OSTERØY KOMMUNE

ADMINISTRATIVT VEDTAK

Administrativt vedtak - Mindre endring Områderegulering Valestrand sentrum - PlanID 12532011003

Figur 1 Bilete til venstre visar gjeldande plan. Bilete til høgre visar endringane med tilkomstveg, fjerna stengesymbol i avkøyrse og avkøyrse til felt BS13 og o_BU01.

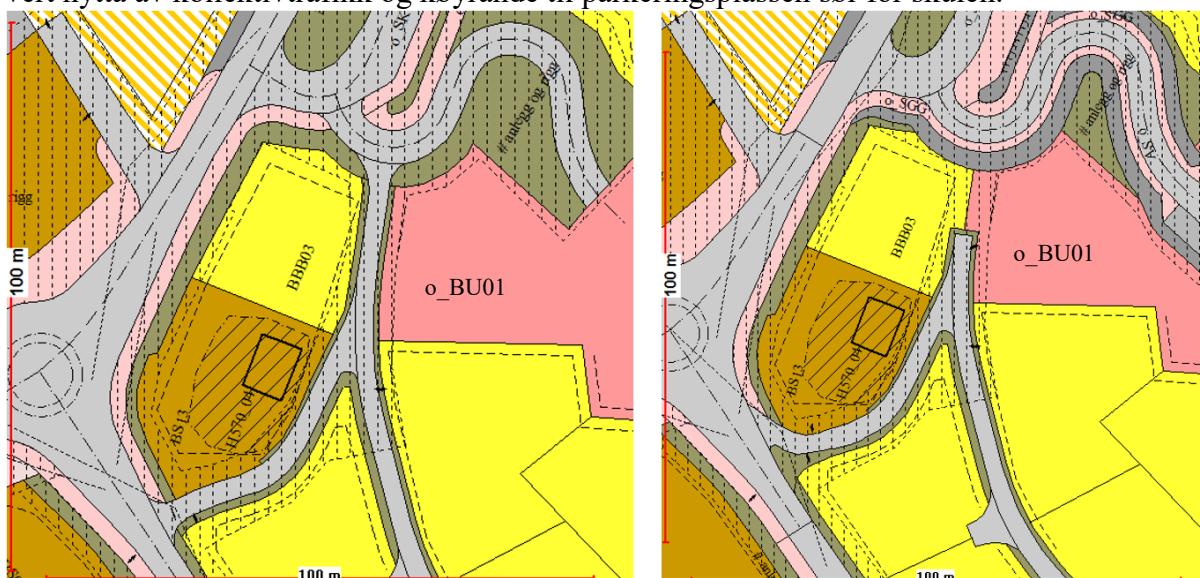
Endring i tilkomstveg til bustader i Maurhaugen

Veg mellom BBB03 og o_BU01, som har vore tiltenkt som ny tilkomstveg til delar av Maurhaugen (felt B27, B28, BBB03 og BS13) vert teken ut av plankartet. Vegen skal primært nyttast til busshaldeplass og for køyrande til regulert parkeringsplass sør for skulen.

Som følge av denne endringa, vert stengesymbol i avkøyrse frå Vardalsvegen (o_SKV) til Maurhaugen teken vekk. Det vert regulert inn avkøyrse til bustadene Maurhaugen 12, 6 og 14 (felt o_BU01, BS13 og BBB03). Det er og teikna inn frisktliner frå avkøyrse frå Maurhaugen til Vardalsvegen.

Endringa i plankartet vil ikkje føre til nokre praktiske endringar frå dagens situasjon. Bebuarar i Maurhaugen vil bruke dagens tilkomst til sine bustader. Rådmannen vurderer denne løysinga som positiv med omsyn til trafikksikkerleiken ved at trafikk inn i busslomma vert nytta av kollektivtrafikk og køyrande til parkeringsplassen sør for skulen.

Figur 2 Bilete til venstre visar gjeldande plan. Bilete til vestre visar endringa med flytta «kyss og køyr»-løysing, med tilkomstveg og fortau langs o_SV.

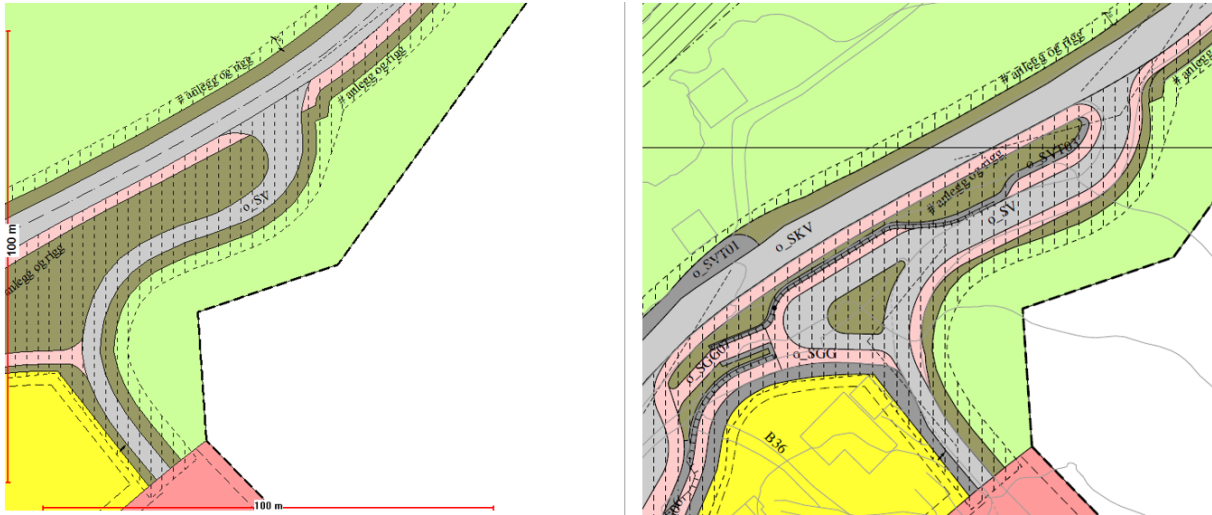
«Kyss og køyr» vert flytta.

«Kyss og køyr»-løysinga som skal brukast til levering og henting av skuleborn vert flytta. Løysinga var fyrst planlagt i busshaldeplassen, men er flytta grunna pålegg frå Skyss og Statens vegvesen.

Ny tilkomst er via dagens avkøyrseil til skulen, frå Valestrandsvegen (o_SV). For å sikre tryggleiken til mjuke trafikantar vert det regulert inn fortau (rosa i plankartet) frå fylkesvegen (o_SKV) og dagens køyreveg til skulen (o_SV) fram til «kyss-og-køyr»-løysinga.

Figur 3 Bilete til venstre visar gjeldande plan. Bilete til høgre visar endringa med regulert fortau.

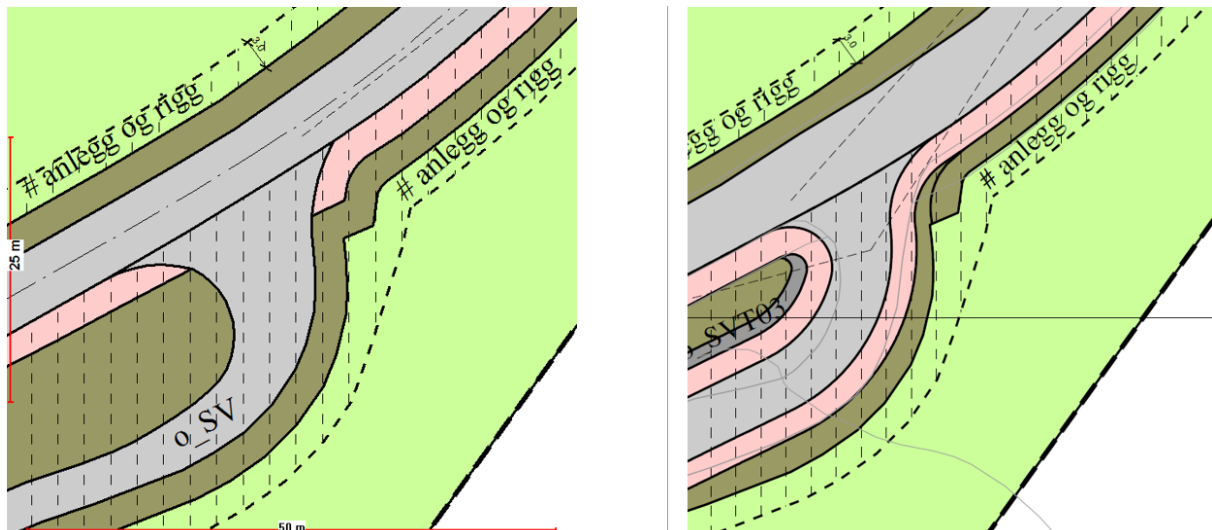
«Kyss og køyr»-løysinga, vegen og fortauet vert regulert litt mot nordvest slik at det ikkje krev areal frå Landbruk Natur og Friluftsområdet (LNF).

Figur 4 Venstre bilete visar gjeldande plan. Høgre bilete visar løysing for mogleg trapp og gangvegen o_SGG06.

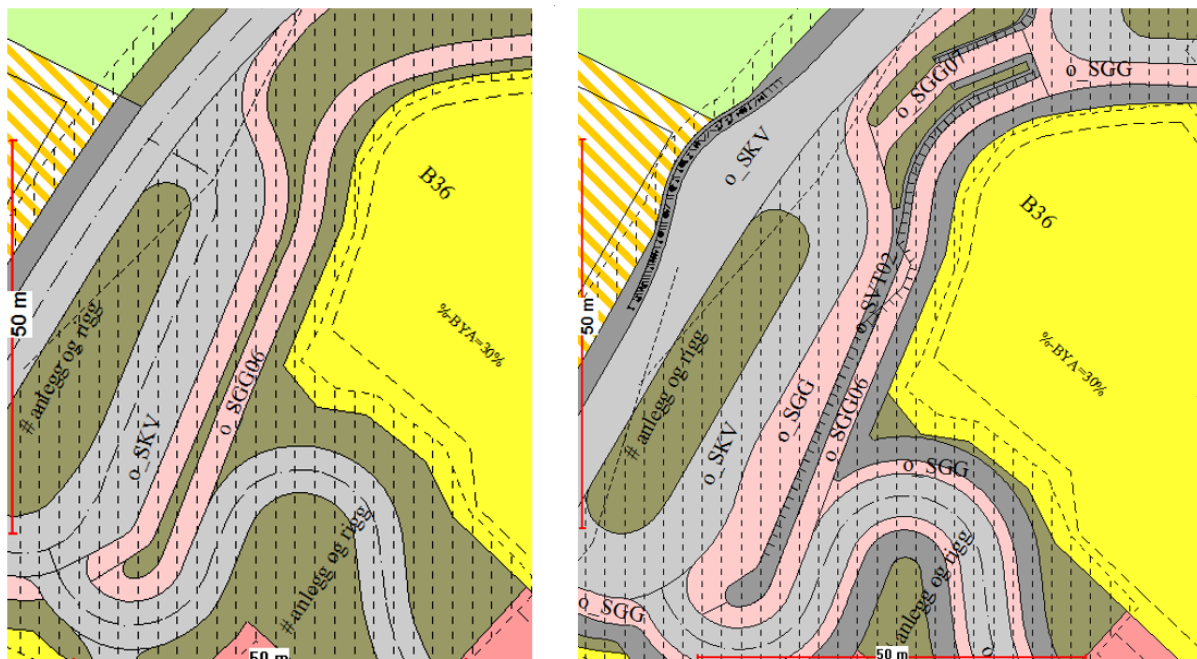
Regulert moglegheit for trappeløysing til og frå busshaldeplassen

Frå «kyss og køyr» vert det regulert inn gangveg, med mogleg trappeløysing (o_SGG07) ned til busshaldeplassen. Feltet vert skriven inn i føresegn 3.4, som gjev rom for trappeløysinga. Universell gangveg frå «kyss og køyr» til busshaldeplassen vert via gangveg o_SGG06.

Figur 5 Bilete til venstre visar gjeldande plan. Bilete til høgre visar regulert støttemur på nedsida av kyss- og køyr løysing.

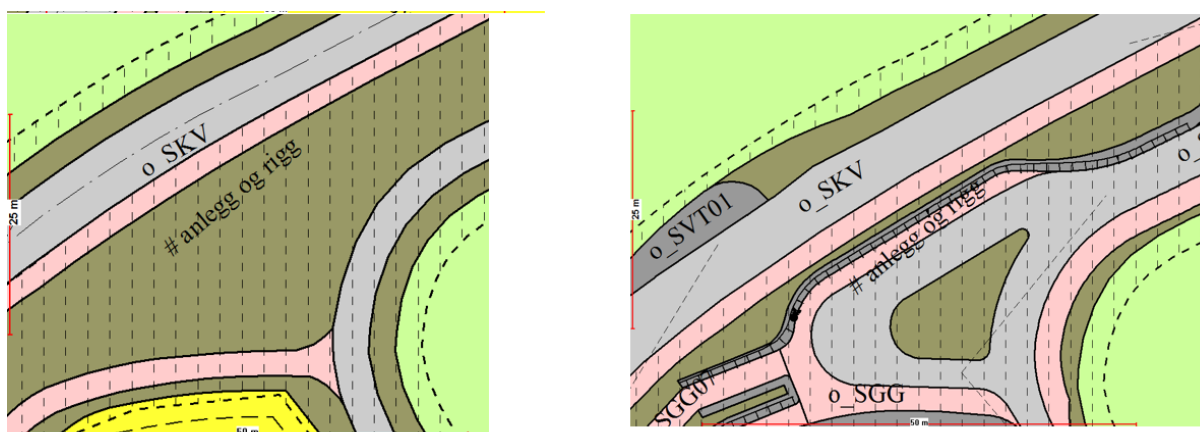
Ved opparbeiding av trapp og «kyss og køyr»-løysing, må det byggjast ein støttemur (o_SVT03), på nedsida av fortau og trapp. Denne muren vil vere høgare enn føresegna i gjeldande områdeplan tillèt, noko som medfører ein endring i føresegna. Sjå tabell under for endringane i føresegn 2.2.

Konsekvens av tiltaket vil vere ein mur som kan opplevast som ruvende i terrenget, men rådmannen vurderer tiltaket som naudsynt for å få realisert god løysing for levering og henting av skuleborn.

Figur 6 Bilete til venstre visar gjeldande plan. Bilete til høgre visar endringa med utvida køyrebane ved busshaldeplass, regulert støttemur og utvida anlegg- og riggområde

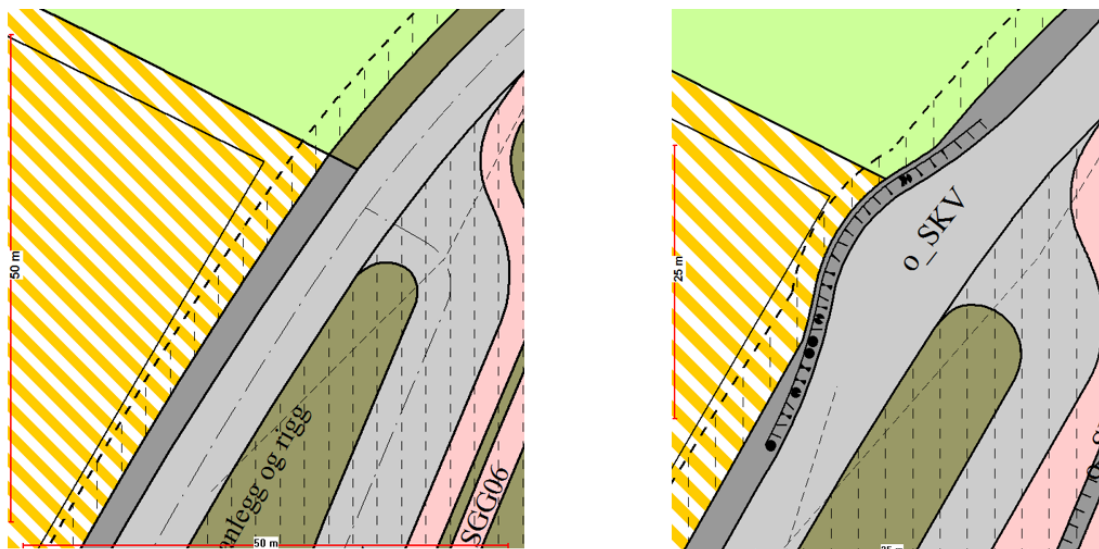
Utviding av svingradius til buss i fylkesveg.

For å få større svingradius for bussar frå busshaldeplassen, må fylkesvegen utvidast. I samband med utvidinga må det settast av meir areal til anlegg og rigg. Tiltaket er naudsynt for å få betre utforming på busshaldeplassen. Det er knytt rekkefølgekrav til at busshaldeplassen skal ha mellombels bruksløyve eller vere ferdigstilt før det kan gjevast bruksløyve på BKB05 og o_BU01 (sjå føresegn 1.55). Endringa er tilrådd av rådmannen for å få betre gjennomføringa av busshaldeplassen. Følger dette får for BKB05 er at den planlagde skråninga/fyllinga frå vegen, no vert endra til ein mur som tek mindre areal av BKB05 enn fyrst planlagt fylling.

Figur 7 Bilete til venstre visar gjeldande plan. Bilete til høgre visar regulert støttemur, med moglegheit for integrert busskur.

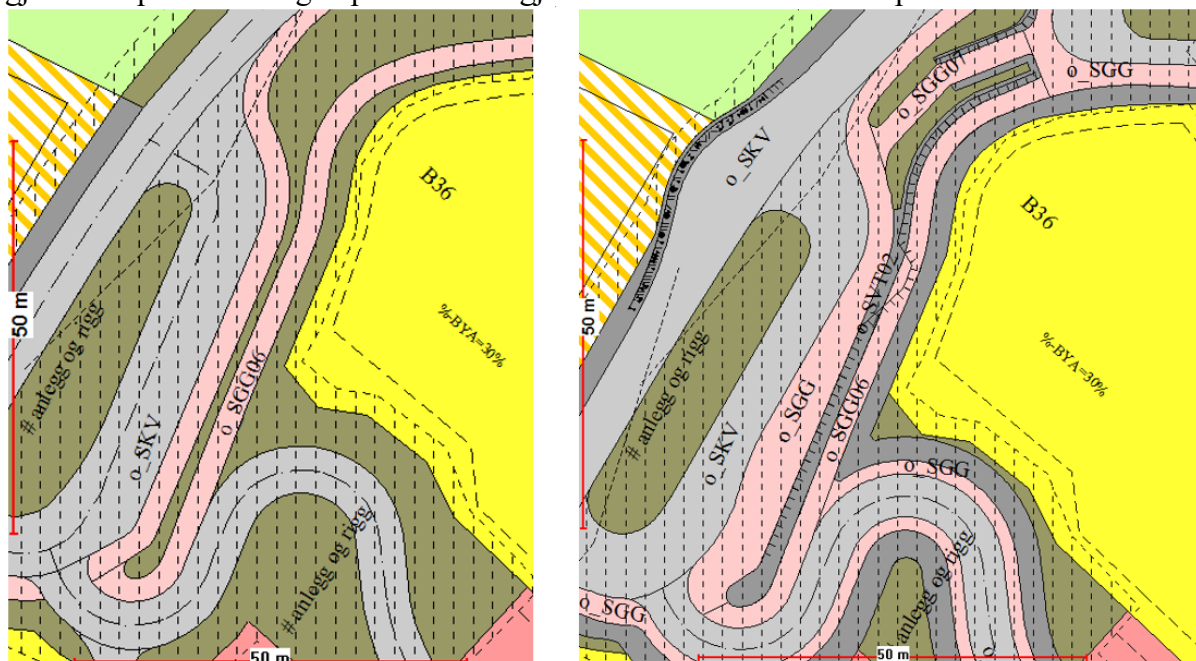
Støttemur ved mur/busskur

Det vert regulert støttemur (o_SVT02) ved busshaldeplassen. Det er planlagt busskur integrert i muren, og universell utforma gangveg (o_SGG06) frå busslomma mot skuleområdet vil gå på toppen av muren. Endringane i plankartet vil ikkje gje nokre endringar i gjennomføringa av gjeldande plan. Endringa i plankartet er gjort for å få eit meir korrekt plankart.

Figur 8 Bilete til venstre visar gjeldande plan. Bilete til høgre visar endringa regulert parkeringsplass.

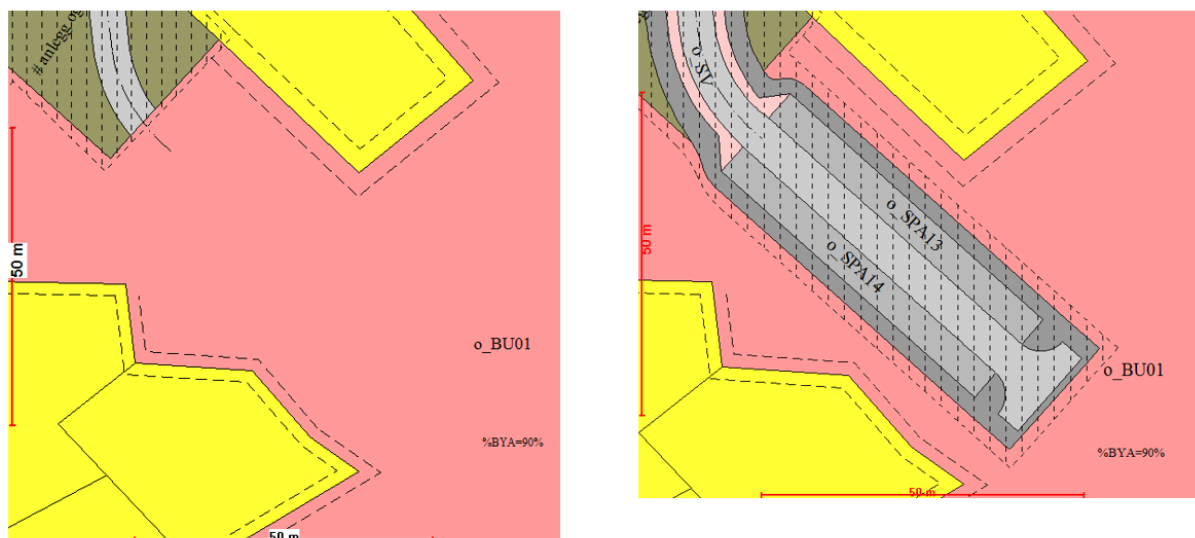
Parkeringsplass sør for skulen

Det vert regulert parkeringsplass (o_SPA13 og o_SPA14) sør for skulen, noko som ikkje var regulert inn i vedteken plankart. Det vert og regulert fortau langs vegen o_SV til parkeringsområdet. Grunna pågåande prosjektering av busshaldeplass, «kyss og køyr», og parkeringsplass er det einigheit om plasseringa av parkeringsplassen. Den vert difor regulert inn i plankartet i samband med dei andre endringane av planen. Plasseringa sørger for at området ved skulen/idrettsanlegget vert tilnærma bilfritt. Fortau vert regulert inn for å betre ivareta tryggleiken for mjuke trafikantar til og frå parkeringsplassen.

Figur 9 Bilete til venstre visar gjeldande plan. Bilete til høgre visar endringane med utvida SVT-felt mot BBB03 og o_BU01.

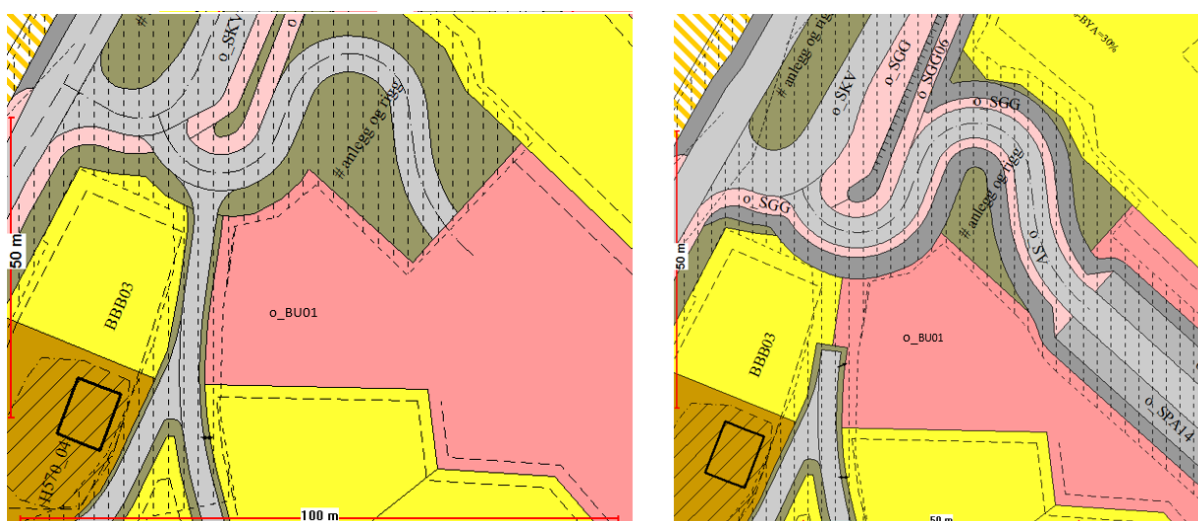
Utvida felt for anna veggrunn

Det er endra frå formål «Anna veggrunn – grøntareal» til «Anna veggrunn – teknisk anlegg» langs veg o_SV mot regulert parkeringsplass. Den pågåande prosjekteringa visar at det er naudsynt med ei utviding, då det skal settast opp eit gjerde langs skjeringa mot bustadtomter på BBB03 og o_BU01.
